**AVIS RELATIF À LA PROTECTION
CONTRE LES EVENTUELS EFFETS NOCIFS ET NUISANCES
PROVOQUÉS PAR LES RAYONNEMENTS NON IONISANTS
GÉNÉRÉS PAR DES ANTENNES ÉMETTRICES STATIONNAIRES**

Commune : VERVIERS - Exploitant : ORANGE

Référence exploitant : 484L1_2 & 30538L1_2 & 40538L1_2 & 50538L1_2

Rapport n° 623 / 2024

Figure 1 : Vue en plan des lieux de séjour et des points de contrôle

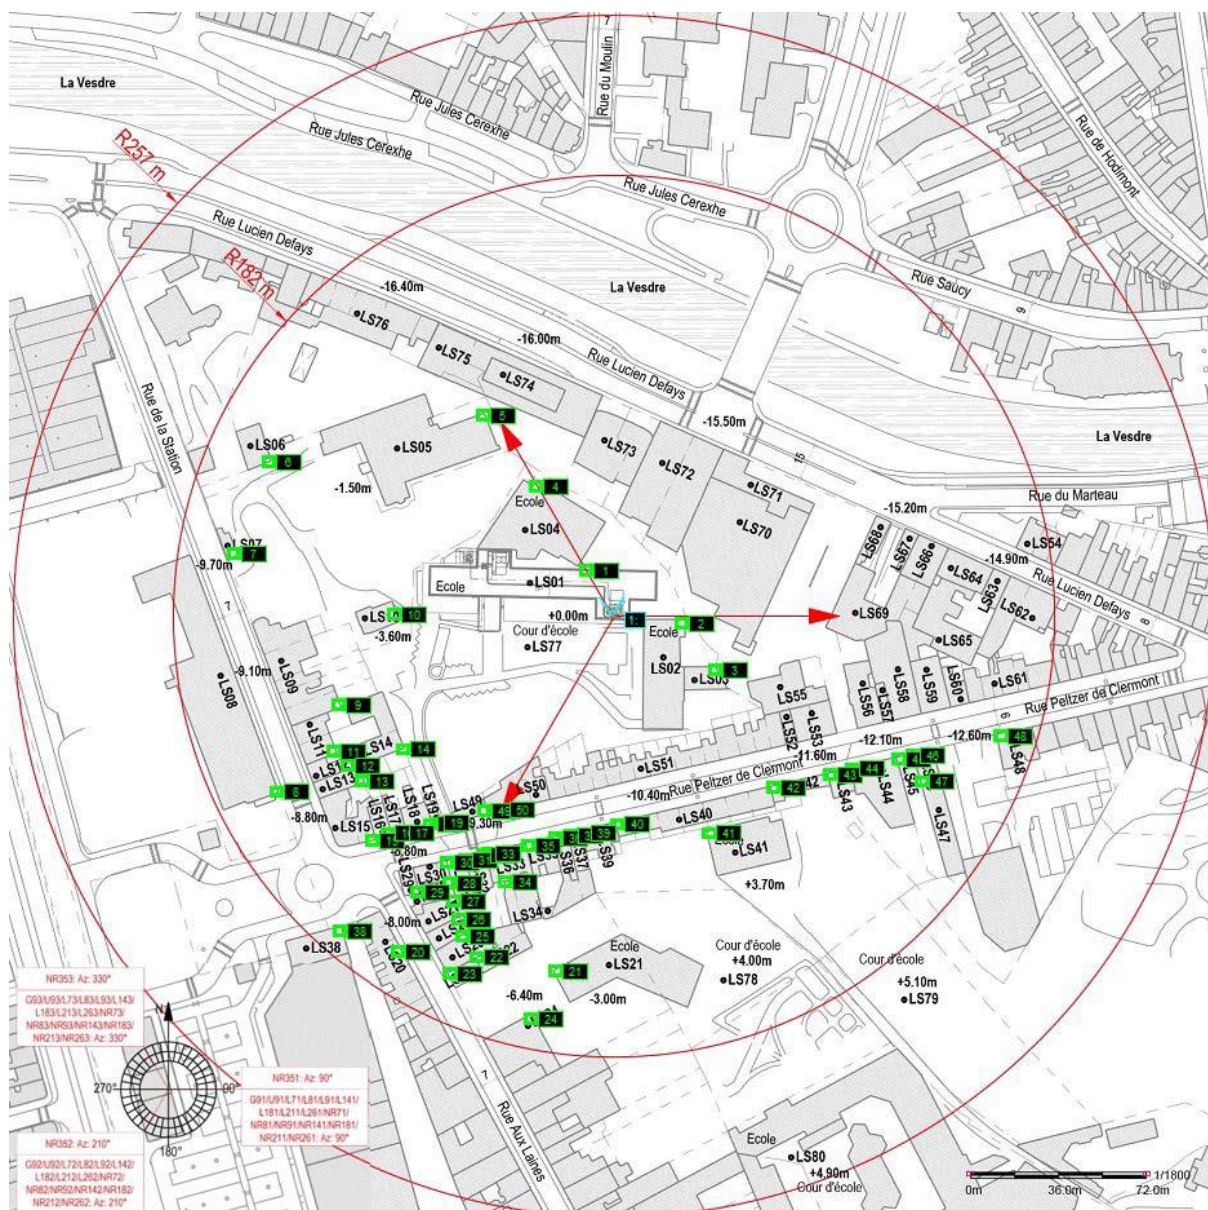
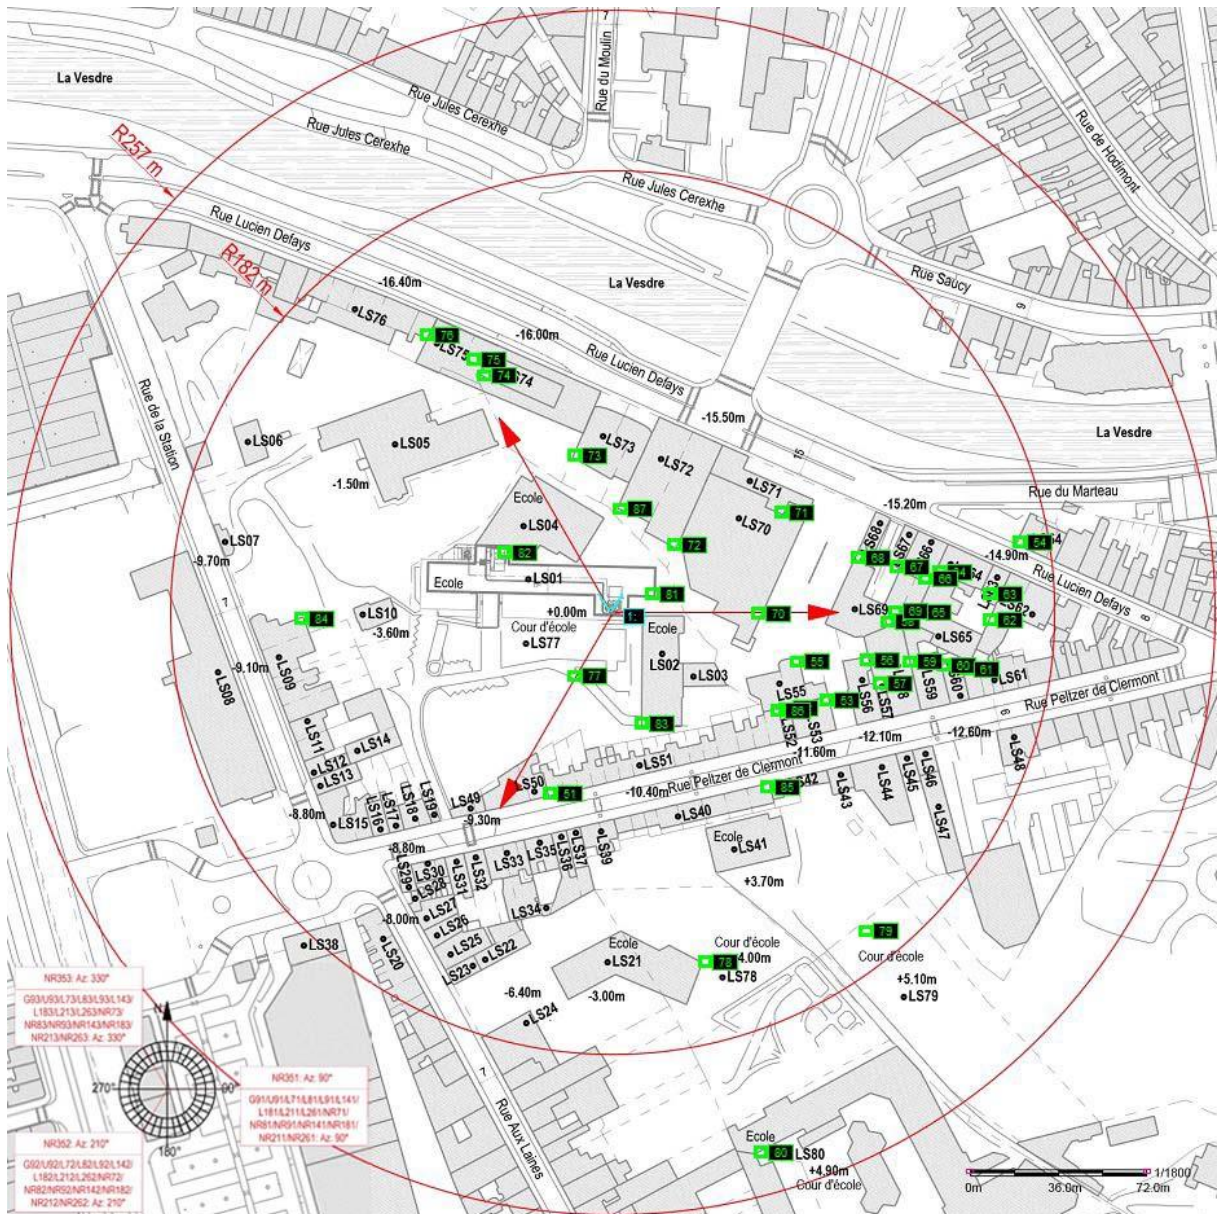
Les fréquences d'émission, la puissance rayonnée par chacune des antennes et leur gain permettent de déterminer le rayon de la zone à analyser. Tout dépassement de la limite par installation est exclu en dehors de cette zone. Le tableau 2 reprend les 35 LS² pour lesquels l'indice d'exposition est le plus élevé. Les différentes colonnes indiquent :

- le numéro du point de contrôle repris sur un des plans de la figure 1;
- le numéro du LS dans lequel se trouve le point de contrôle de la 1^{ère} colonne ;
- l'atténuation d'obstacle prise en compte pour le calcul de l'indice d'exposition dans le LS ;
- le résultat du calcul de l'indice d'exposition.

En ce qui concerne les antennes de l'installation mentionnées dans le tableau 1, la distance maximale à laquelle la limite pourrait être atteinte, à l'extérieur, est égale à 81,8 m. S'il n'y a pas de LS à une distance inférieure, les antennes respectent forcément la limite d'immission.

Dans le cas des LS situés à l'intérieur des bâtiments, une atténuation d'obstacle est prise en compte et il en résulte que la distance maximale à laquelle la limite pourrait être atteinte se réduit à 57,9 m.

Les résultats de l'évaluation décrite au paragraphe 4 indiquent que les antennes émettrices stationnaires de l'installation faisant l'objet du présent avis ne produisent pas, dans un lieu de séjour, un rayonnement électromagnétique maximum supérieur aux limites fixées à l'article 4 du décret.

Figure 2 : Vue en plan des installations d'antennes dans un rayon de 300 mètres autour de l'installation faisant l'objet de la demande d'avis

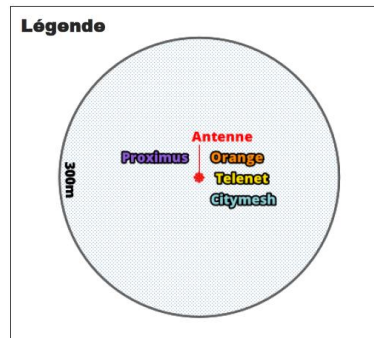
Le plan en projection verticale de la figure 2 indique la localisation des installations d'antennes émettrices stationnaires visées par le décret et situées dans un rayon de 300 mètres autour de l'installation référencée dans le paragraphe 2 et localisée au centre du cercle. Les données de localisation de ces antennes et les avis correspondant sont accessibles via le cadastre en ligne des antennes émettrices stationnaires⁶. Les installations prises en compte dans l'évaluation du respect de la limite cumulative sont les installations d'antennes émettrices déclarées en service par l'exploitant à la date du présent avis, à l'exception de l'installation référencée dans le paragraphe 2 et éventuellement d'autres installations ayant fait l'objet d'une demande d'avis à la même date et qui sont situées à l'intérieur de la zone de 300 mètres de rayon.

- il y a au plus 4 installations d'antennes émettrices stationnaires présentes dans la zone d'évaluation de 300 mètres de rayon représentée dans la figure 2, y inclus l'installation référencée dans le paragraphe 2 : la limite cumulative définie à l'article 4, §2 du décret est nécessairement respectée dans les lieux de séjour à l'intérieur de la zone d'évaluation de 300 mètres de rayon ;

- il y a exactement 5 installations d'antennes émettrices stationnaires présentes dans la zone d'évaluation de 300 mètres de rayon représentée dans la figure 2, y inclus l'installation référencée dans le paragraphe 2 et il existe, pour 3 ou 4 de ces installations, un avis attestant le respect de la limite abrogée de 3 V/m : la limite cumulative définie à l'article 4, §2 du décret est nécessairement respectée dans les lieux de séjour à l'intérieur de la zone d'évaluation de 300 mètres de rayon ;

- dans tous les autres cas, il a été vérifié que la limite cumulative définie à l'article 4, §2 du décret n'est pas dépassée dans les lieux de séjour sur base du nombre d'installations localisées dans la zone d'évaluation de 300 mètres de rayon représentée dans la figure 2, de leur localisation ainsi que des données inscrites dans la figure 1 et au paragraphe 4 du présent avis et dans les avis attestant le respect de la limite par installation ou de la limite abrogée de 3 V/m relatifs aux autres installations reprises dans la figure 2.

Compte tenu des considérations ci-dessus, il apparaît que l'intensité du rayonnement électromagnétique généré, dans les lieux de séjour situés dans un rayon de 300 mètres autour de l'installation référencée dans le paragraphe 2, par l'ensemble des antennes émettrices stationnaires de l'ensemble des exploitants du même site d'antennes émettrices stationnaires respecte la limite fixée à l'article 4, § 2 du décret.
